TRANS/WP.29/2004/55
11 August 2004

ПРЕДЛОЖЕНИЕ ПО ПРОЕКТУ ДОПОЛНЕНИЯ 3 К ПРАВИЛАМ № 113

(Фары, испускающие симметричный луч ближнего света)

Передано Рабочей группой по вопросам освещения
и световой сигнализации (GRE)

Рисунок 1: Форма и положение светотеневой границы

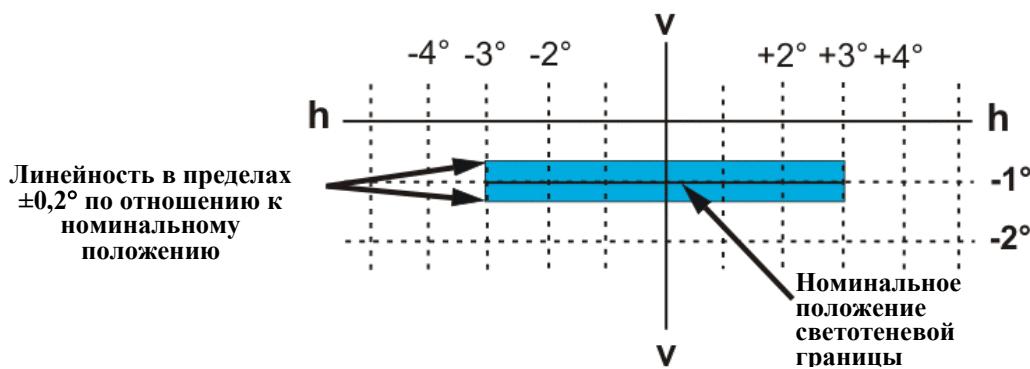
2.1 Для визуальной корректировки симметричного луча ближнего света светотеневая граница должна обеспечивать: горизонтальную линию для вертикальной корректировки симметричного луча ближнего света с каждой стороны линии v-v (см. рис. 1) как указано в пункте 6.2.1 настоящих Правил.

Если горизонтальная часть не является прямой, а слегка искривлена либо наклонена, то светотеневая граница не должна выступать за пределы вертикальной зоны, образуемой двумя горизонтальными линиями, расположенными в диапазоне 3° слева - 3° справа от линии v-v при $0,2^{\circ}$ для фар класса В и $0,3^{\circ}$ для фар классов А, С и D выше и ниже номинального положения светотеневой границы (см. рис. 1).
